ผังชั้น 1 – ปรับระยะตามบันทึกหน้างาน

P01 / แบบร่างเพื่อทบทวน

20 ก.ย. 2026 / ชุดแก้ไขหน้างาน

BF-13 - ผนังและกระจก

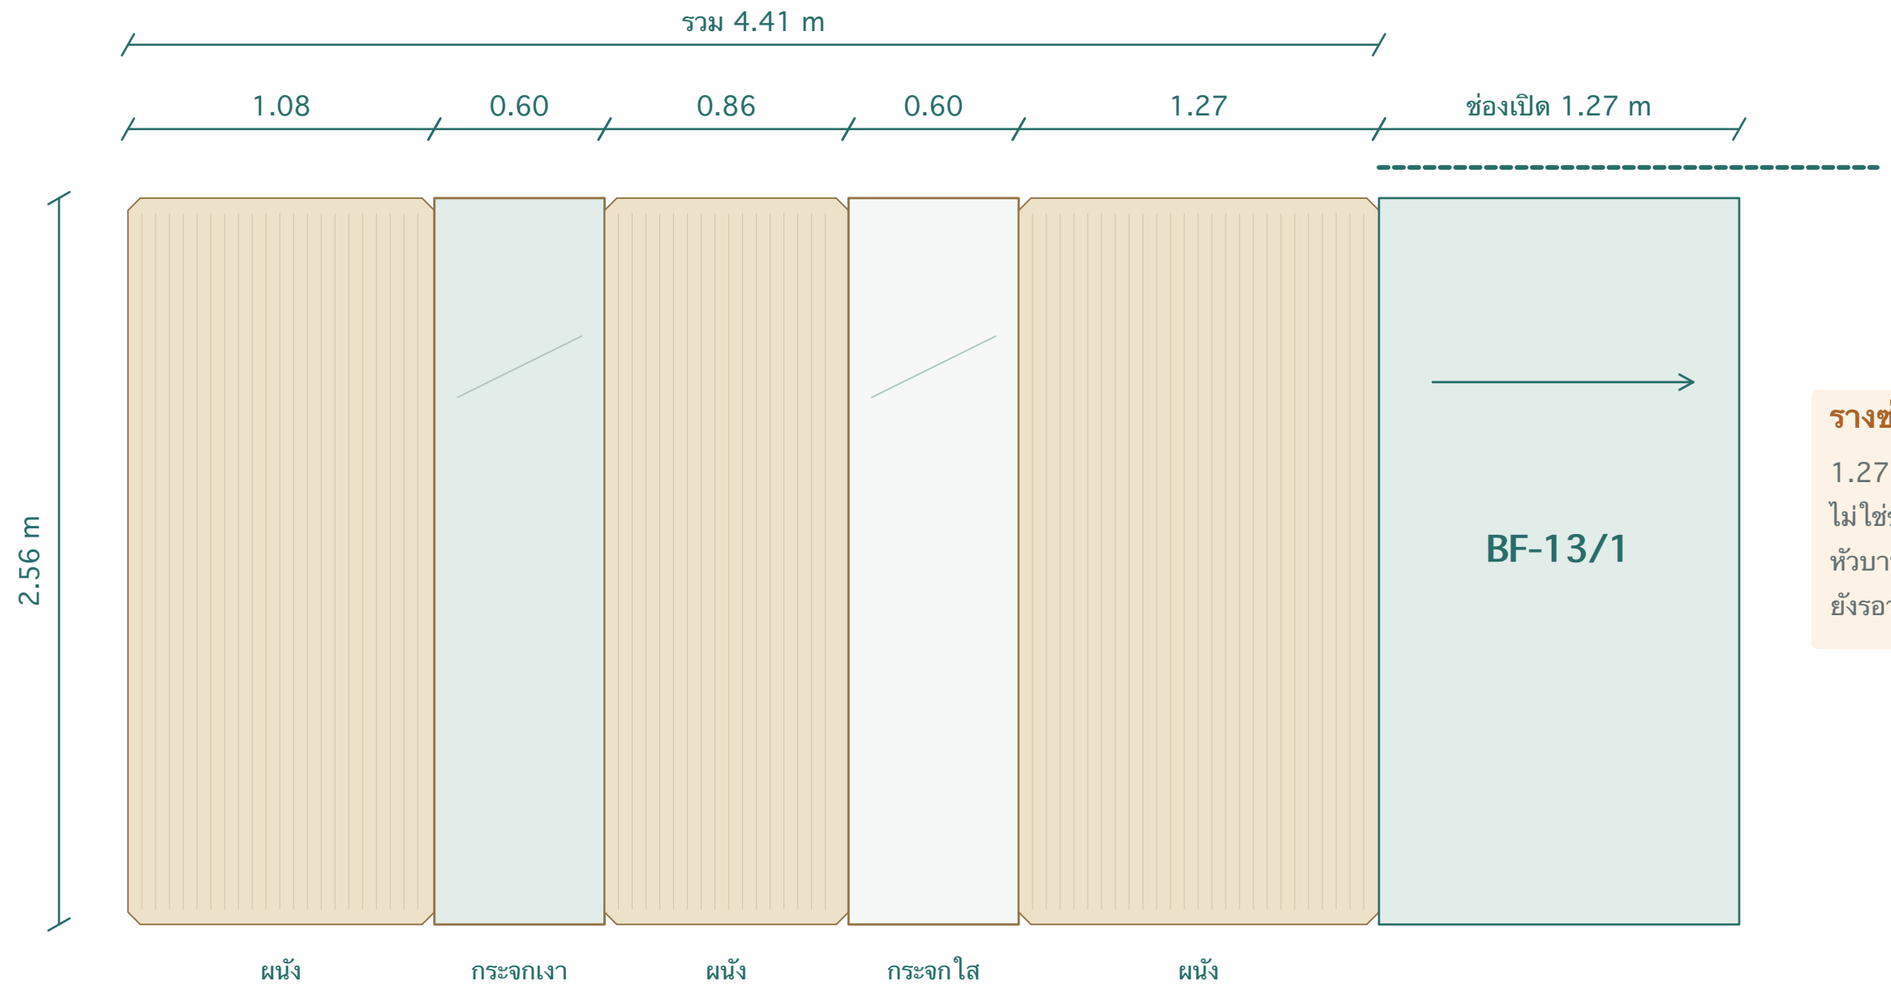
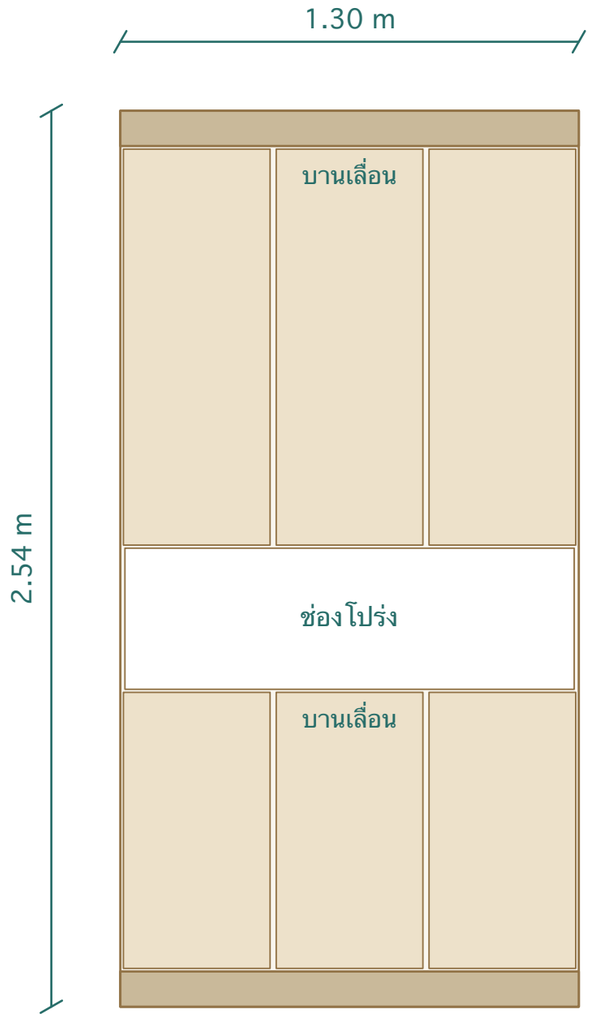
1 / 3 / 5 ผิวทึบเซาะร่อง
2 กระจกเงา / 4 กระจกใส
ลบมุมผนังตามรอยสีแดง
องศาและขนาดมุมรอสรุป

1.08 + 0.60 + 0.86 + 0.60 + 1.27 = 4.41 m / ระยะช่อง BF-13/1 ใหม่ 1.27 m แทน 1.20 m
ความสูง 2.56 m อ้างอิงเฉพาะผนัง BF-13 / ความสูงบานสไลด์และขนาดสุทธิกระจกรอยืนยัน

1.27 = ช่องทางผ่าน
ไม่ใช่ขนาดกระจกสั่งผลิต
หัวบาน / ซ้อน / พักบาน
ยังรอวัดจริง

BF-A02 - หน้าบานและชั้นภายใน

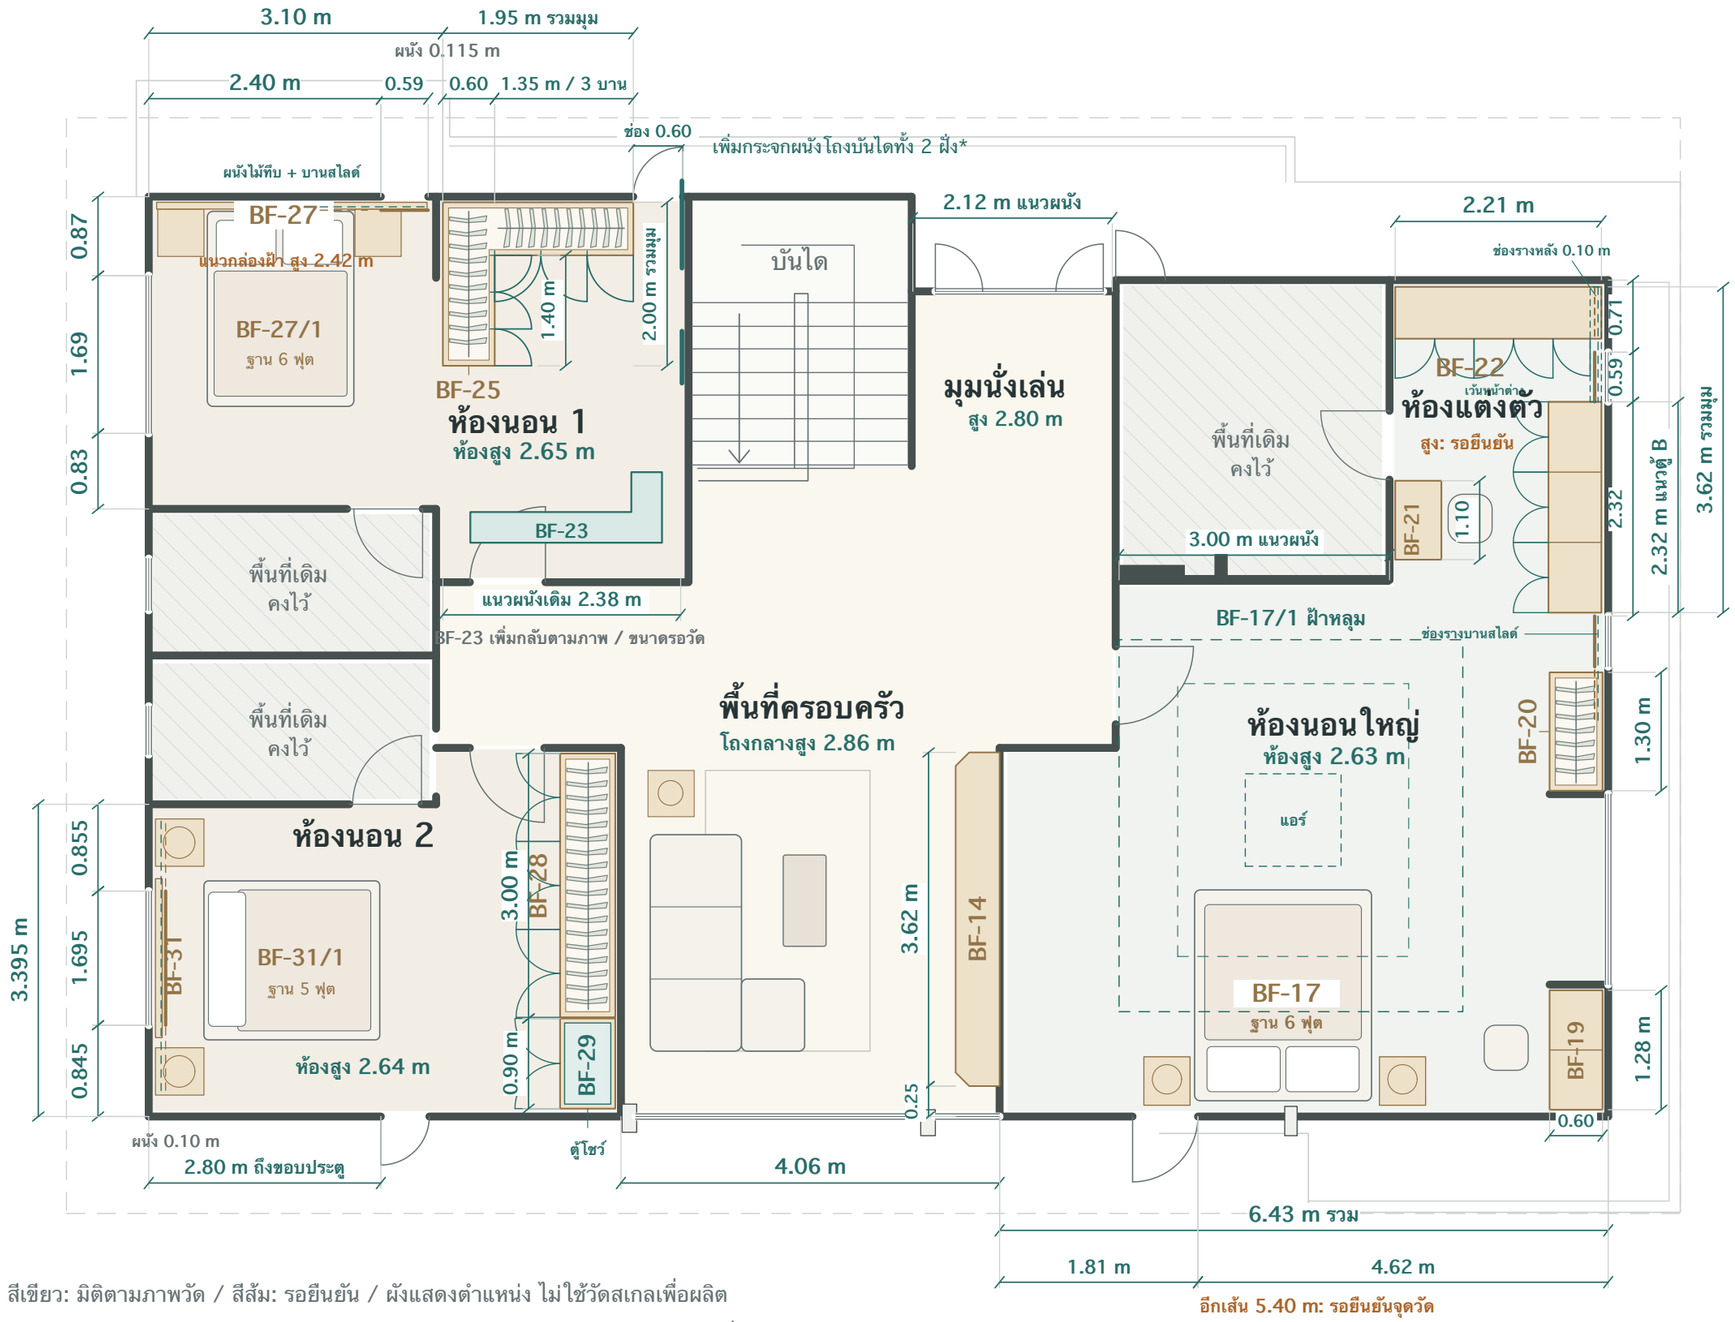
BF-A02: เปลี่ยนเป็นบานเลื่อน / เว้นรางด้านหน้า 0.10 m / กว้าง 1.30 m ลึก 0.60 m
ความสูงลูกโซ่: 0.10 + 1.14 + 0.40 + 0.80 + 0.10 = 2.54 m / ผลรวมตรง 2.54 m

BF-14 - ตู้ทีวีและชั้นเก็บของสองข้าง

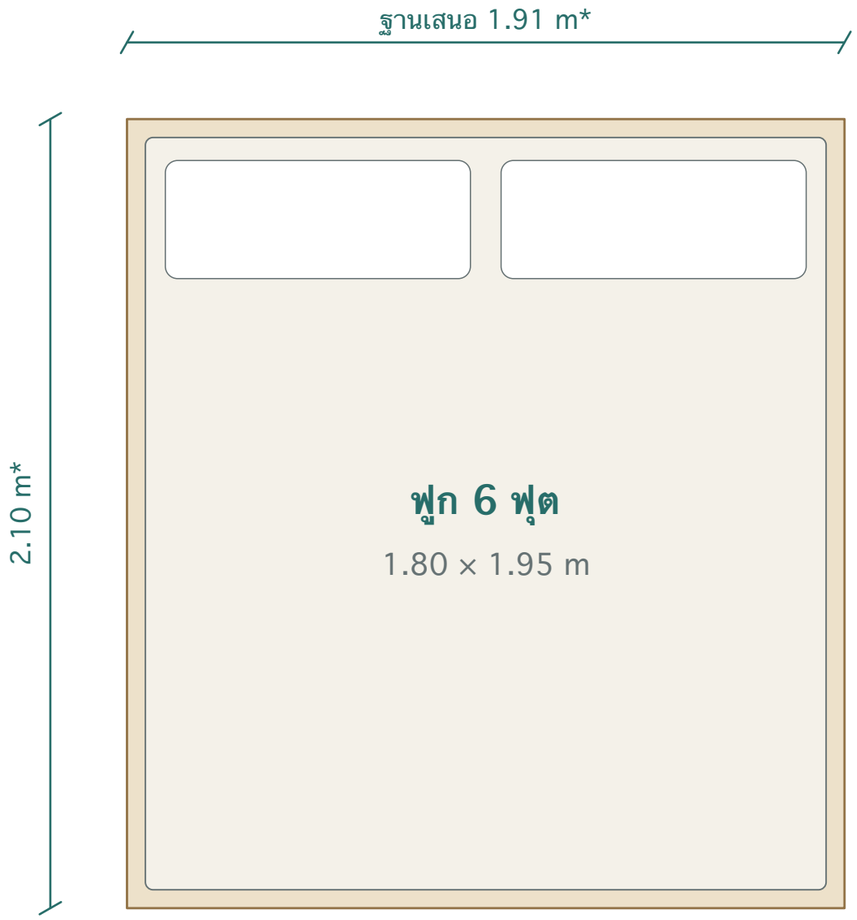
BF-14: ภายในซ้าย 3 ช่อง (ลบชั้นคั่นเดิม 2 และ 4) ขวา 5 ช่องเสนอ* / ตู้ล่าง 2 ลิ้นชัก / ตัดมุมท็อปและฐานทั้งสองปลาย

ซ้ายลบชั้นคั่นเดิมที่ 2 และ 4 เหลือ 3 ช่อง
เพิ่มตู้สูงฝั่งขวาทีวี เป็นงานไม้
ภาพภายในฝั่งขวาเสนอ 5 ช่อง*
จำนวนหน้าบานและระยะช่องรอวัด

รวมหน้าลิ้นชักเดิมเป็น 2 ใบกว้าง
หน้าบานไม้ทึบ มือจับซ่อนในขอบ
ฐานทึบลงชิดพื้น ไม่ลอยตัว

ความกว้างรวม 3.62 m และลึก 0.40 m คงเดิม
แบ่งความกว้างตู้ซ้าย-ทีวี-ตู้ขวารอสรุป
ความสูงตู้แยกจากความสูงห้อง 2.80 m
ขนาดทีวี รางลิ้นชัก ชั้น และจุดยึดรอยืนยัน
ไม่อ่านความหนาแผ่นหรือสเกลจากภาพนี้

BF-17 - ฐานเตียงไม้ 6 ฟุต

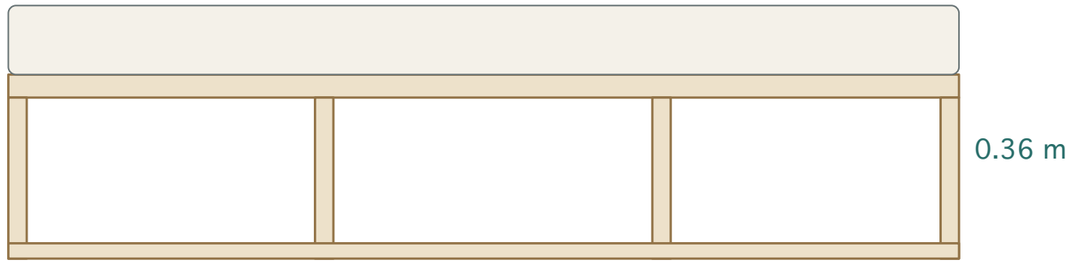
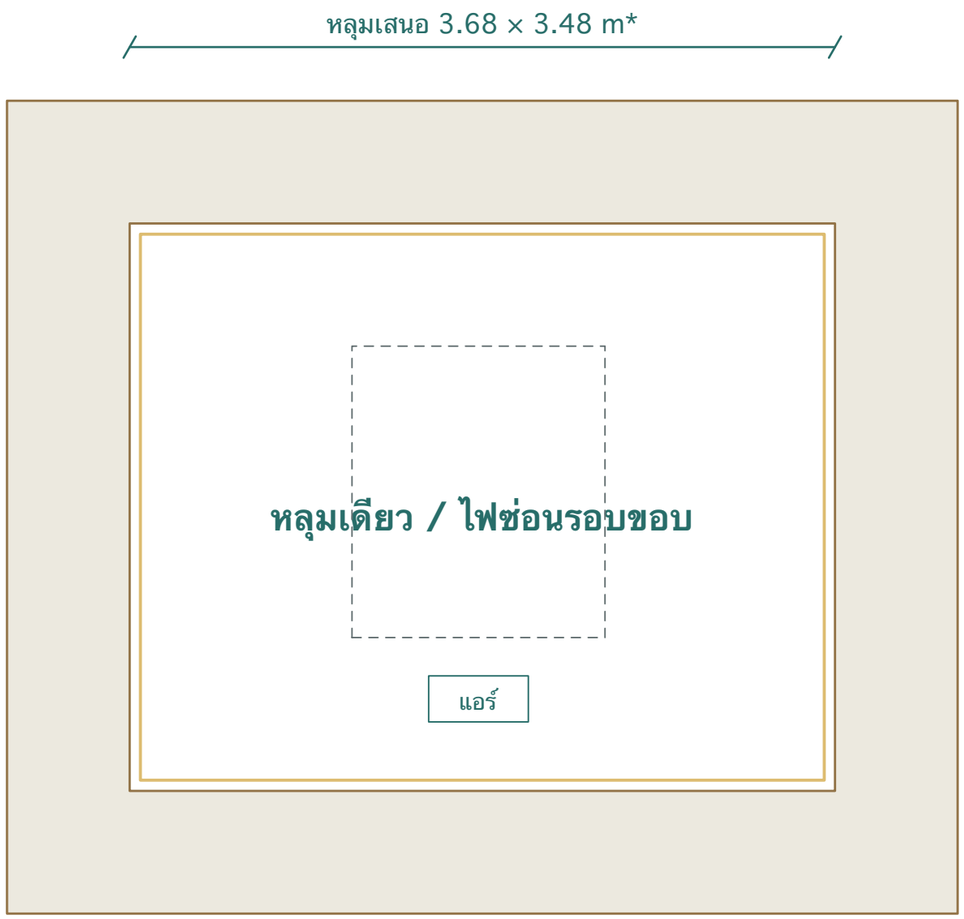
ปรับฐานเป็นขอบเต็มตรงถึงพื้น / แสดงผังและรูปตัด / ไม่เพิ่มลิ้นชัก

BF-17: ฟูก 1.80 × 1.95 m / ฐานสูง 0.36 m / หัวเตียงสูง 1.20 m และโน้ตหนา 2 นิ้ว
แสดงโครงเป็นแนวคิด / ระยะโครง ความหนาแผ่น จุดยึด การระบายอากาศ และความหนาฟูกยังรอสรุป

BF-17/1 - ฝ้าหลุมชั้นเดียว

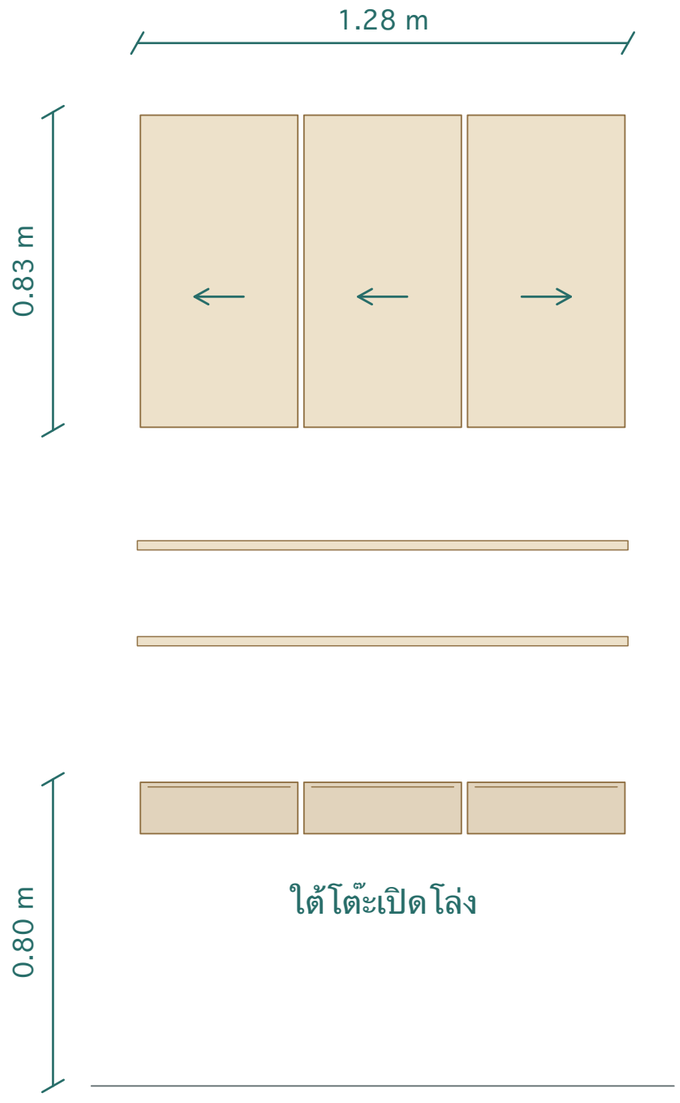
แก้หลุมจากสองชั้นเป็นชั้นเดียว / ไฟเส้นซ่อนในขอบหลุม / แสดงรูปตัดใหม่

ห้องนอนใหญ่ BF-17/1: หลุมชั้นเดียว
ขอบสูง 0.05 + 0.05 m ตามรูปตัด
ขอบยื่น 0.10 m / ไฟซ่อนที่ขอบ
*ภาพผังระบุ 3.68 × 3.48 m ใกล้แนวหลุม
ต้องยืนยันว่าจุดวัดเป็นขอบในหรือขอบนอก

BF-04/1 และ BF-17/1 ใช้หลุมชั้นเดียวตามภาพใหม่ / BF-05/1 คงสองระดับเพราะยังไม่มีรอยแก้รูปตัดของห้องอาหาร
GF-10 ฉบับนี้ใช้แยกประเภท ไม่ใช้รูปตัดเดียวบังคับทั้งสามห้อง / ระดับฝ้าจริงและช่องซ่อมรอสรุป

BF-19 - โต๊ะ 3 ลิ้นชักและตู้แขวน

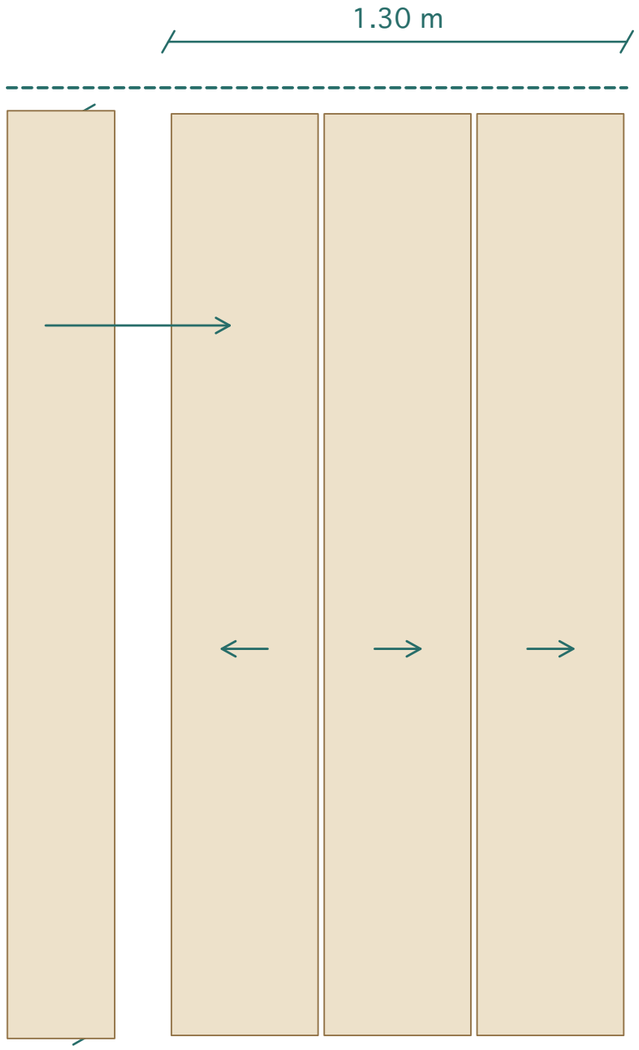
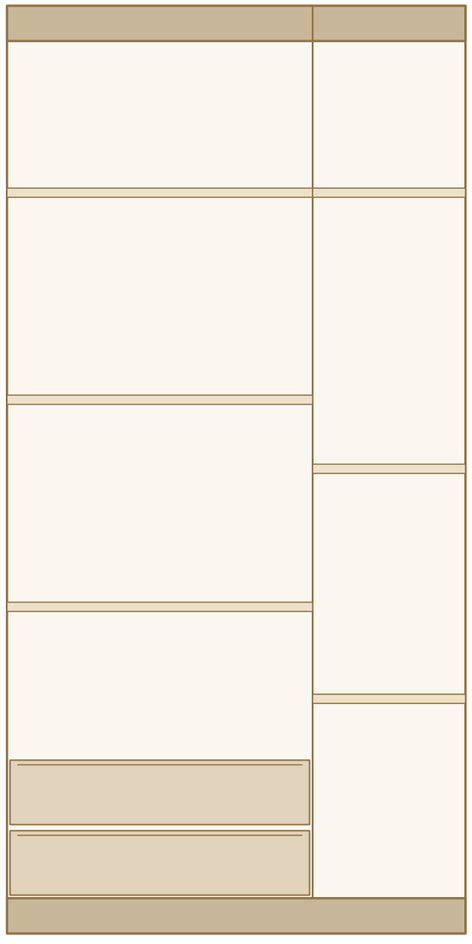
ตู้แขวน 3 บาน: ซ้าย / ซ้าย / ขวา
ตู้แขวนสูง 0.83 m / หน้าบานไม้ทึบ
เพิ่มแผ่นวางหนังสือ 2 ชั้น
ระยะจากตู้บนถึงชั้น 0.30 m และระหว่างชั้น 0.25 m
โต๊ะลอยเปลี่ยนจาก 2 เป็น 3 ลิ้นชัก
ระดับท็อป 0.80 / ลึกโต๊ะเดิม 0.60 m

รูปจัดระดับตู้บนเพื่ออ่านแบบ / ไม่กำหนดความสูงติดตั้งจากภาพที่ไม่มีมิติ / ลิ้นชักสูงหน้า 0.15 m คงเดิม
ตู้บน หน้าลิ้นชัก และแผ่นชั้นใช้ผิวไม้ / มือจับซ่อนหรือในตัว

BF-20 - ตู้ 3 บานและลิ้นชักยาวภายใน

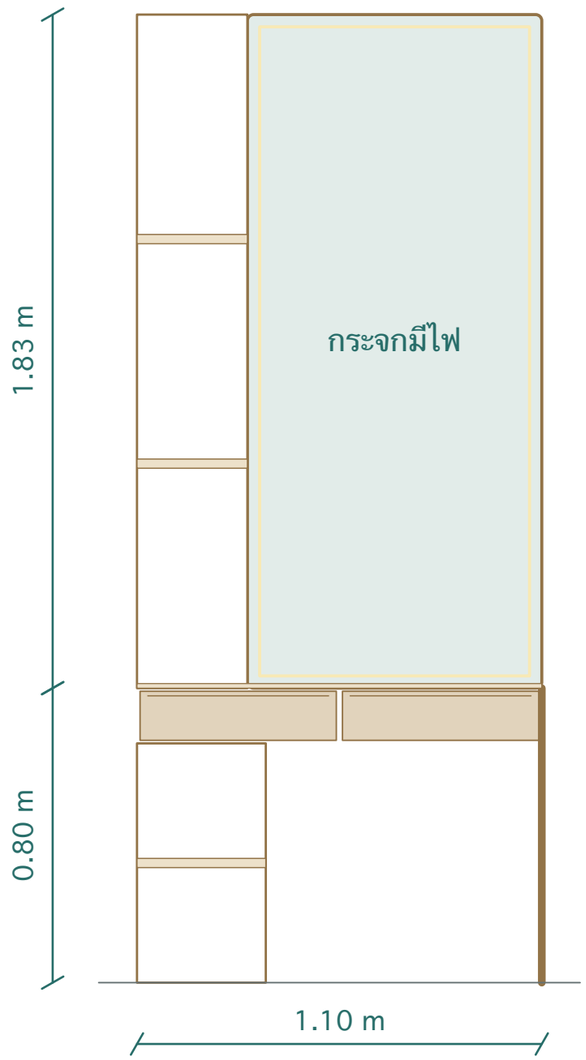
รวมช่องซ้าย-กลางเป็นช่องเดียว
ลิ้นชัก 4 ใบเดิม ยาว 2 ใบ
หน้าแต่ละใบสูง 0.20 m
เพิ่มชั้นขวาระดับเดียวกับชั้นบน
คงหน้าบานไม้ทึบ 3 บานเต็มสูง
บานหน้าต่างสูง 2.63 m คงเดิม

0.53 + 2.00 + ฐาน 0.10 = 2.63
ยังไม่รวมคิ้วบนเดิม 0.10 m
ไม่อาจนับทุกช่วงเป็นขนาดสุทธิ
0.43 m เป็นโน้ตช่องย่อยโดยประมาณ
ระดับชั้นในรูปเป็นภาพประสาน

ห้ามใช้ระดับชั้นจากสเกลภาพ / ยืนยันว่าค่า 0.53 m รวมคิ้วบนหรือไม่ และ 2.00 m รวมโซนลิ้นชักอย่างไร
หน้าบานไม้ทึบและมือจับในตัวคงเดิม / ระยะพักบานหน้าต่างและช่องหลังตู้ยังรอวัด

BF-21 - โต๊ะเครื่องแป้งและกระจก

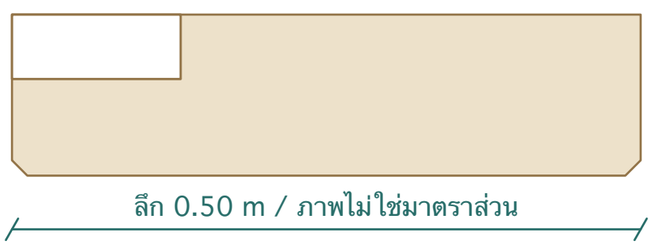
ชั้นซ้ายกว้าง 0.30 / ลึก 0.20 m
กระจกและชั้นสูงเหนือท็อป 1.83 m
เพิ่มช่องเก็บใต้โต๊ะด้านซ้าย แบ่งชั้น
ตู้ล่างลึก 0.50 m / ท็อปหนา 0.03 m
หน้าลิ้นชักแบ่ง 2 ใบตามภาพ
ภาพระบุ 0.50 + 0.50 แต่กว้างเดิม 1.10

ความกว้างสุทธิ 2 ลิ้นชักรวม 1.00 m
ส่วนต่าง 0.10 m ต้องแบ่งโครงและช่องไฟ
ท็อปหนา 0.03 ยังต้องยืนยันนับรวมหน้า 0.15 หรือไม่
ภาพแสดงรูปแบบช่องล่าง / ความกว้างช่องรอยืนยัน
